MEMORANDO
DSH- 440-2022

Asunto: respuesta al memorando DEEIA-0211-1104-2022 del EsIA.

INFORME TÉCNICO No. DSH-038-2022

De Evaluación del EslA del proyecto denominado
“REHABILITACIÓN DE PISCINAS O ESTANQUES DE CULTIVO DE CAMARONES”

FUENTES HIDRÍCAS 1:10,000 PROYECTO
EsIA Rehabilitación de piscinas.

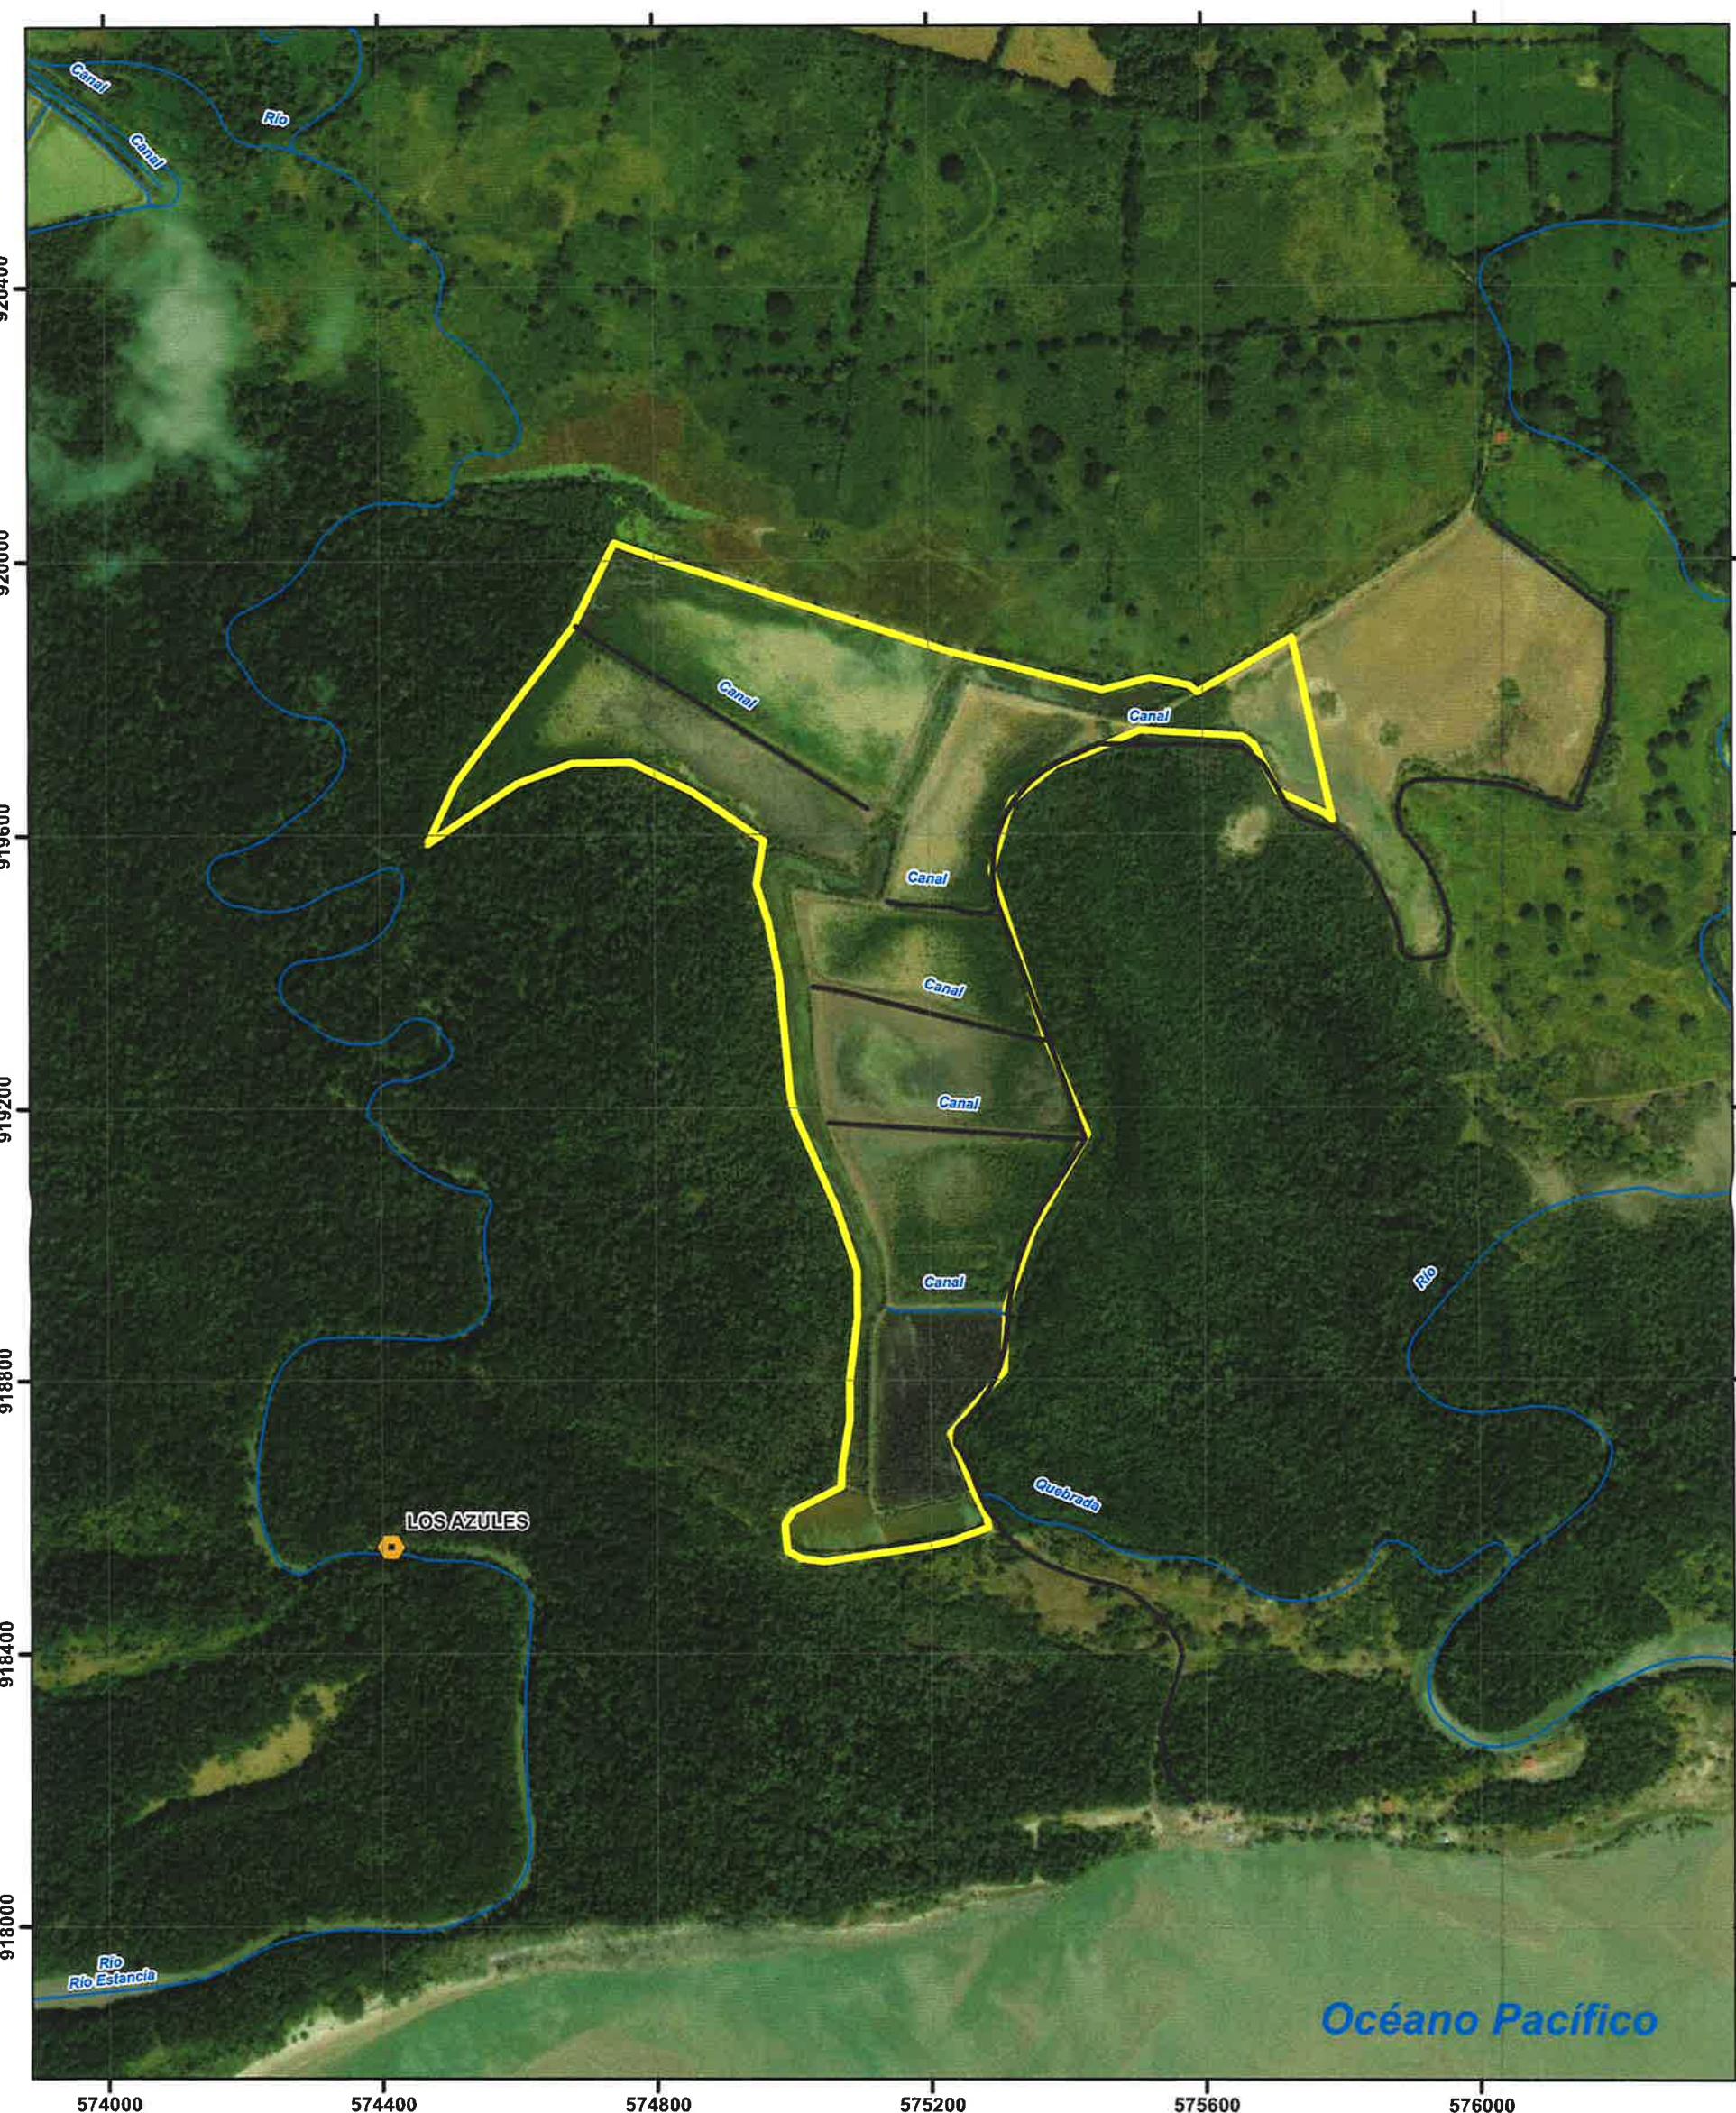
- Anexamos el mapa de drenaje topográfico escala 1:10,000 metros, en la cual se describe los drenajes de la zona del proyecto, poblado y el área del proyecto.
